N/Réf. : SGL20023_722_PUN **SAINT-GILLES. Rue Vanderschrick, 23 (arch. Ernest BLEROT)**
Gest. : BDG (= classé depuis le 08/08/1988 / zone de protection de l'immeuble
V/Réf. : 2271-0011/15/2023-086PR de rapport éclectique situé au n.10 / Inventaire)
Corr DPC: Isabelle Segura **PERMIS UNIQUE: Diviser l'immeuble en 4 unités ;**
NOVA : 13/PFU/1871181 **changer l'affectation du grenier en habitation; régulariser la façade**
Corr DU: Margaux Marquezy **avant; construire une lucarne en façade arrière au 5ème étage;**
Verissimo Saldanha Denise **modifier des baies en façade arrière; réaliser 3 terrasses en façade**
 arrière – analyse des compléments d'informations demandés en
 séance du 31/01/2024, reçus le 06/03/2024 et visite du 05/03/2024.
 Demande de BUP – DPC / BUP – DU du 12/01/2023

Avis conforme de la CRMS suite à la demande de complément d'informations

Elévations : façade avant projetée - façade arrière existante, avec démolitions, et projetée (extr. du dossier de demande)

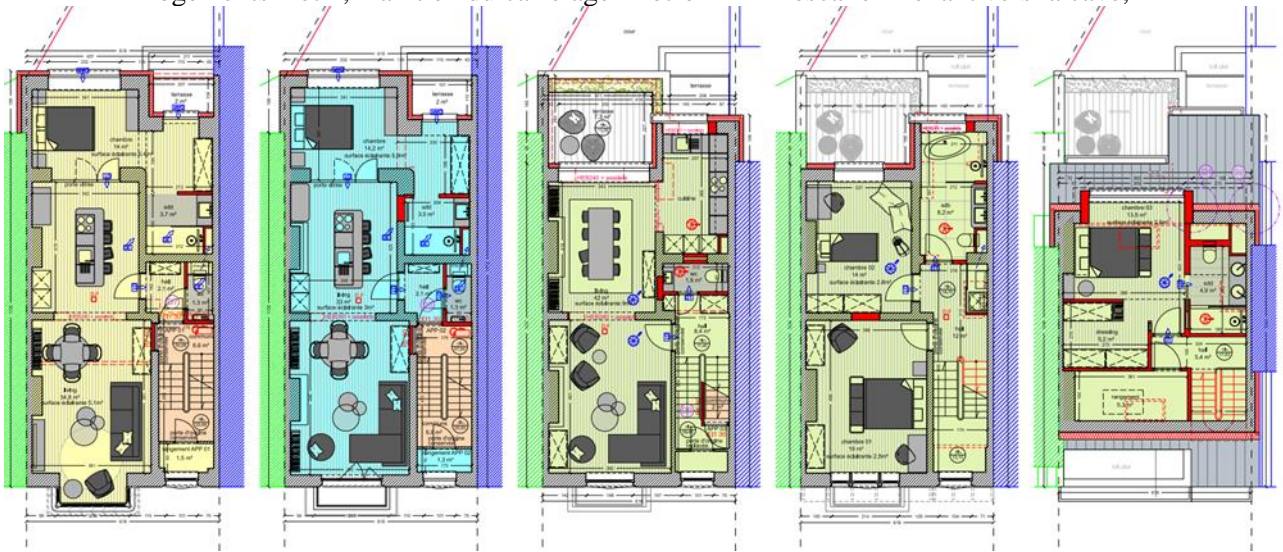
- lors de la restauration de la porte d'entrée, seule une boîte aux lettres sera maintenue et localisée à son emplacement d'origine,
- les sgraffites ne seront pas seulement nettoyés mais leurs teintes d'origine seront restituées, après validation des couleurs par la DPC, selon les résultats de l'étude stratigraphique à réaliser.

Concernant la façade arrière, l'Assemblée ne pose pas de conditions, bien que la transformation de la façade arrière soit conséquente. En effet, celle-ci a été conçue très simplement, se situe dans une parcelle étriquée et a déjà été profondément modifiée par les annexes successives sans qualité. La Commission est favorable à la démolition des annexes, permettant de retrouver la volumétrie d'origine, et accepte l'isolation projetée ainsi que les modifications de la typologie des baies. Elle s'interroge cependant sur l'harmonie finale de la nouvelle lucarne avec le reste de l'élévation, ainsi que sur le raccord de l'isolation avec le rez-de-chaussée, le dossier étant lacunaire sur ce dernier point. L'Assemblée insiste de nouveau sur le suivi nécessaire de la DPC.
